2.1 Merknader og fråsegner 2. gongs høyring/offentleg ettersyn

Reguleringsplan for Fitjar sentrum vart sendt til 2. gongs høyring og off ettersyn 08.02.2022 med høyringsfrist 21.03.2022. Det kom inn 17 innspele og fråsegner innan fristen.

Administrasjonen si vurdering vart lagt fram til handsaming i FS 19.10.22, og blitt justert etter vedtak der og vurderingar i ettertid knytt til mekling med Statsforvalteren i Vestland 22.02.23

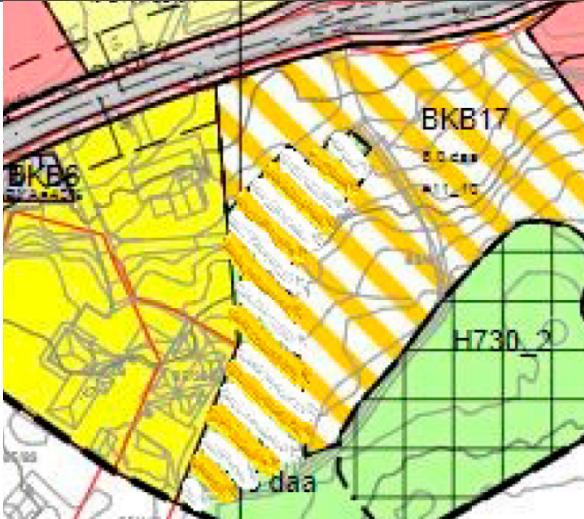
8	Thea Træet AS, 17.03.2022	Dagens parkeringsløysing som vart laga i forbindelse med miljøgata i sentrum er ei därleg og trafikkfarleg løysing. Det har vore fleire nestenulykker. Utforminga av	Administrasjonen er heilt einig i at parkeringsløysing på langs av vegen har vist		Medfører ingen endringar i planen.

Uttale frå/dato:	Hovudmoment:	Adm. si vurdering	Innarbeida i planen:	Ikkje innarb. i planen:
		parkeringslommene gjer at mangen ikkje vil parkera der. Me vil be om at parkering på tvers av hovudvegen, slik det er framfor td sentrumsgården, vert innført utanfor eigedommen. Dette vil gjera det tryggare for dei mjuke trafikantane, og det vil også auke antallet parkeringsplassar. Thea Træet AS har merka stor nedgang i omsetning etter den nye parkeringsløysninga kom, og er uroa for framtida dersom det ikkje vert endra.	seg å vera trafikkfarleg. Difor foreslår reguleringsplanen ingen nye slike, men det blir vanskeleg å ta bort dei som allereide er bygt for høge kostnader med bl.a. granittoverflater. Difor er det lagt eit P-område SPP7 bak BKB13 (Thea Træet AS)		
9	Harald Breivik, 18.03.2022	Har registrert at det i reguleringsplanen for Fitjar sentrum har gjeve delvis grønt lys for å endre fasaden på «Fitjartun» med føremål å gjeva bygningen eit meir «inviterande» uttrykk ved å auka storleiken på vindauge. Fitjar kommune er ein av kommunane i «Geopark Sunnhordland» som fekk nasjonal godkjenning i 2019. I søknaden om godkjenning vart «Fitjartun» framheva som eit framifrå døme på bruk av lokal stein (granitt) til husbygging. Den kjende bergensarkitekten Paul Eugen Lambach hadde teikningane til huset ferdig hausten 1947. Kvadersteinen teken ut 4–5 stader ute i øyane samt på Rostøyo i Austevoll. Steinhoggarar var Hjalmar Taipale og sonen Emil. Hjalmar fekk tidleg i tittelen «finsteinhoggar» noko ikkje altfor mange fekk. Murararbeidet var det Bertinius Nesbø saman med sønene Osvald og Bjarne som stod for. «Fitjartun» er ein del av kulturarven til bygda og bør takast vare på i mest mogeleg opphaveleg stand.	2. etasje i bygget er ombygt på 1980-talet og fråvik allereide betydeleg frå Lambach sine teikningar. Ser i utgangspunktet ikkje heilt at nokre av vindauge kan gjerast større øydelegg utrykket til bygget, men tar allikevel dette ut av planen. Einig i at den originale dørstopninga på langsida av Fitjartun vert re-establiert.	Merknaden vert imøtekomme.

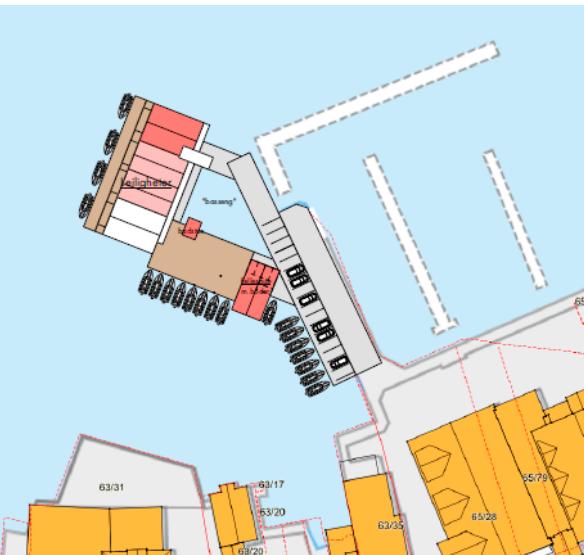
Uttale frå/dato:	Hovudmoment:	Adm. si vurdering	Innarbeida i planen:	Ikkje innarb. i planen:
		 <p>Det kan enkelt sikres i en byggesak at en krever driftsbygningen erstattet dersom denne må vike for en utbygning. En slik erstatning (driftsbygning av ett eller annet slag) kan settes opp bak brannstasjonen, der bussene står parkert i dag (i området merket «SPA1 0,8 daa» på vedlagte bilder). Dette arealet er allerede planert, og godt egnet til formålet.</p>			
13	Engevik & Tislevoll, 20.03.2022	Engevik & Tislevoll AS (E&T) finner det urimelig, unødvendig og næringsfiendtlig med krav om detaljregulering av våre eiendommer på Hegraneset da området allerede er bebygd med kontorer og lagerbygninger. Det ligger heller ikke inne krav om verken detaljregulering eller arkitekturprosjektering i tiltaksklasse 2 i eksisterende reguleringsplan.	Sentrumsplanen er ein områdeplan, med detaljregulering for visse område. Ein områdeplan stiller vanlegvis krav til detaljplan. Sentrumsplanen er i dei mest sentrale område, og der ein har fått	Området til Engevik & Tislevoll blir innarbeida i plandokumenta som detaljregulering.	Krav om detaljerigulering for område med kombinert formål næring/ bustad blir oppretthalde.

Uttale frå/dato:	Hovudmoment:	Adm. si vurdering	Innarbeida i planen:	Ikkje innarb. i planen:
	<p>Vi ber om at område BKB19 utvides iht. kartskisse under og på eiendom 64/110. Krav til detaljregulering og arkitekturprosjektering klasse 2 fjernes. Arkitekturprosjektering klasse 2 opprettholdes på BKB 18 i område mot sjølinje.</p> <p>Tilkomstvei (SV9) til Hegreneset (på utsiden av våre eiendommer) er i sentrumsplan planlagt på eiendom 64/110 som er eid av E&T eigedom AS Slik tilkomstvegen til område B8 og resten av Hegreneset er planlagt i sentrumsplanen vil dette båndlegge alle våre muligheter for området. Veien er også planlagt gjennom ett av våre lagerbygg, noe som vil medføre meget høye kostnader med rivning og ombygging av deler av lageret. Vi ber om at tilkomstvegen fjernes fra plankartet og at tilkomst til B8 og resten av Hegreneset (på utsiden av E & T) må planlegges ved detaljregulering av område B8 ytterst på Hegreneset.</p> <p>Utfylling i sjø ønskes som vist på kartskisse under og at område H1 (Havn) endres til SK5 (Kai).</p>	<p>gjennomarbeidde forprosjekt frå heimelshavarar, laga detaljert nok til å sleppa krav til detaljplan. E & T har levert detaljerte nok planer for sine område som grunneigar.</p> <p>Tiltaksklasse 2 er valgt utfrå planprogrammet og intensjonen med planarbeidet som bl.a. er å skape ein finare sjøfront i sentrum.</p> <p>Tilkomstvegen til Hegreneset rundt BKB19 er plassert slik nøyaktig etter ønskje frå E&T. Ei eventuell utbygging av B8 vil kreva ny tilkomstveg utanom E&T sitt område og kommunen vurderer ikkje dette som aktuelt no.</p> <p>Utfylling som vist må skje gjennom endring av kommuneplanen.</p> <p>E&T har sendt nye skisser som er innarbeida i planen.</p>	<p>H1 slås saman med SK5 og utvides som vist.</p>	<p>Vegen til Hegreneset blir uendra i planen då dette er einaste mogleg tilkomst utanom E&T sitt område.</p>
